Expediente: **053180444022**
Radicado: **RE-01215-2025**
Sede: **SANTUARIO**
Dependencia: **Grupo Recurso Hídrico**
Tipo Documental: **RESOLUCIONES**
Fecha: **03/04/2025** Hora: **09:13:54** Folios: **10**

POR MEDIO DE LA CUAL SE OTORGA UN PERMISO DE VERTIMIENTOS Y SE ADOPTAN OTRAS DETERMINACIONES

Que técnicos de la Corporación procedieron a evaluar la información presentada, generándose el Informe Técnico N° **IT-01803-2025** del 25 de marzo de 2025, dentro del cual se formularon las siguientes observaciones y conclusiones las cuales son parte integral del presente acto:

Imagen N° 1 Zonificación ambiental predio con FM: 020-52938

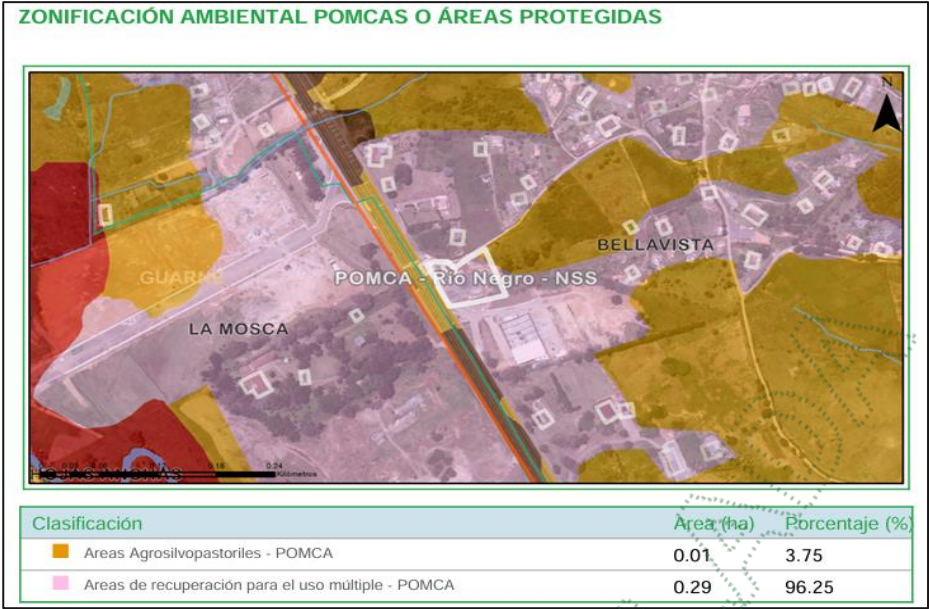
- POMCA:** Una vez consultado en el Sistema de Información Ambiental Regional SIAR de Cornare, el Hotel Bella Vista, se encuentra ubicado en el POMCA del Río Negro, el cual fue aprobado mediante la Resolución N°112-7296 del 21 de diciembre de 2017, cuyo régimen de uso fue establecido mediante Resolución N°112-4795-2018, modificada por la Resolución RE-04227 del 1 de noviembre de 2022:

- El predio en el cual se encuentra implementado el Hotel, presenta restricciones ambientales por el POMCA Río Negro, el cual fue aprobado mediante las Resoluciones Nos 112-7296 del 21 de diciembre de 2017 de Cornare y 040RES1712-7310 del 22 de diciembre del 2017 de Corantioquia, presentando áreas de uso múltiple (de recuperación para uso múltiple).

Imagen N° 3. Localización puntos monitoreo.

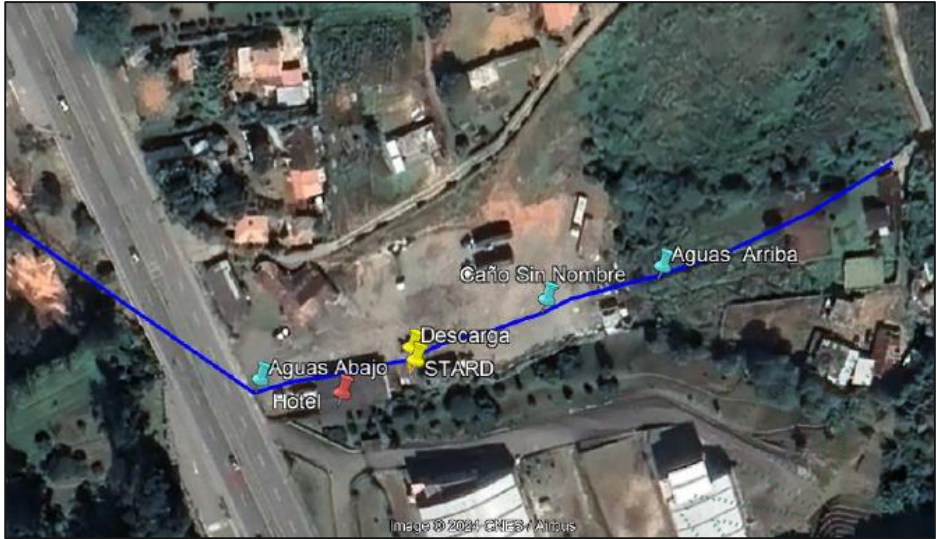
El Caño natural Sin Nombre nace en la parte alta de la vereda Bellavista, este se encuentra canalizado justo en tramo que intercepta al predio de interés y en el cruce de la autopista. Según información recolectada mediante visitas técnicas a este caño vierten más usuarios de viviendas que colindan con la parte alta del predio de interés

Fuente hídrica y puntos de monitoreo: La fuente hídrica estudiada es el Caño natural Sin Nombre, afluente de la Quebrada La Mosca. El monitoreo se realiza en tres puntos: aguas arriba, punto de descarga y aguas abajo.
